## Aktuelle technische Mitteilung 09/2009

### **Hersteller Volkswagen: Seitenteil**

<u>Modell:</u>	<u>Code:</u>	<u>Typ:</u>	<u>Bauzeit:</u>
Golf Variant	6 A5	1K	ab Mod. 05/07

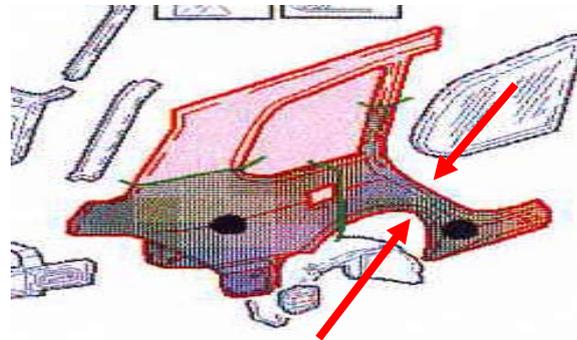
Aus Praxismeldungen wurde der IFL bekannt, dass es bei obigen Fahrzeugmodellen bezüglich der Seitenteile (Leitnummer: 3481/3482) zur falschen grafischen Darstellung im System Audatex kommt.

Wie der IFL mitgeteilt wurde, stimmt die grafische Darstellung in System Audatex mit dem tatsächlichen Lieferzustand des Seitenteils nicht überein.

Wie das Beispiel auf unserem Bild zeigt, erscheint das Seitenteil in der grafischen Abbildung im System Audatex mit einem Übergang in den Schwellerbereich. Der tatsächliche Lieferzustand des Seitenteils endet etwa im mittleren Bereich des Kniestückes, hier durch die beiden roten Pfeile gekennzeichnet.

Bis zur Änderung der grafischen Darstellung im Kalkulationssystem Audatex sollte der Schadensbereich genau begutachtet werden, um alle nötigen Ersatzteile zu bestellen.
